**INFORME Y PROPUESTA DE LA MODIFICACIÓN DEL
CONTRATO Nº50/2021: PROYECTO DE REPARACIÓN DEL
ESTANQUE DE TORMENTAS DE LA CHINA (MADRID)**

MODIFICACIÓN Nº1.

Área: Construcción Depuración y Reutilización

Acceso al interior del estanque

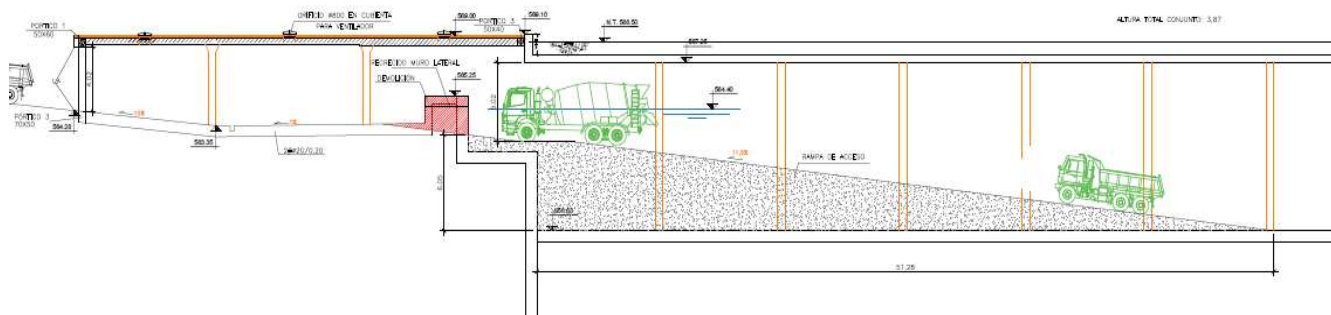
El Proyecto contempla el acceso al interior del estanque para la introducción de los materiales y maquinaria de obra a través de la apertura de huecos en la cubierta, uno por vaso, desmontando las placas alveolares de ésta.

Debido al mal estado en el que se encuentran los equipos destinados a la limpieza del estanque, que serán sustituidos en el contrato actual, en el interior del estanque hay acumulada una cantidad importante de residuos y fango, que se estima en aproximadamente 20.000 toneladas y que serán retiradas por el Área de Gestión de Residuos de Canal de Isabel II.

La cantidad de residuos y fango a retirar requiere el acceso de maquinaria pesada y camiones bañera al interior del estanque ya que no es viable realizar la limpieza a través de los huecos en cubierta que se planteaban en el proyecto. Para posibilitar el acceso, está previsto que el contratista adjudicatario ejecute una rampa provisional de acceso al interior del estanque, compuesta de tierras con una capa de rodadura de hormigón preparada para el tránsito de camiones y maquinaria de limpieza. La rampa de acceso además, será también empleada por la maquinaria y camiones para la ejecución de todas las actuaciones contempladas durante el transcurso de la obra.

Además, sería necesario demoler un macizo de hormigón previo al muelle de carga y abrir un pasillo en los muros divisorios entre los vasos nº1 - nº2 y nº2 - nº3.

La rampa propuesta tendrá un ancho de 5 metros y una longitud de 62 metros aproximadamente, para superar una altura de 6 metros con una pendiente máxima del 12%. Contará con una capa de rodadura de hormigón armado de 20 cm de espesor, de forma que sea resistente para el trasiego de vehículos pesados. Además, contará con un pasillo peatonal bien delimitado y barreras new jersey para evitar el riesgo de caídas.

La ejecución de esta modificación requiere la incorporación de los precios MOD01PC001 (*Corte mecanizado de hormigón armado mediante corte con disco diamantado*), para la demolición del macizo de hormigón y MOD01PC002 (*Formación de rampa en el interior*) para la ejecución de la rampa, además del aumento en la medición de algunos precios existentes en el Proyecto.

Además, para dar acceso a los tres vasos de los que está compuesto el estanque, es necesario ejecutar el corte de los muros divisorios entre los vasos mediante corte con hilo de diamante, por lo que los precios unitarios U08030155N y U01010290N, presentes en el Proyecto, verán aumentada su medición.
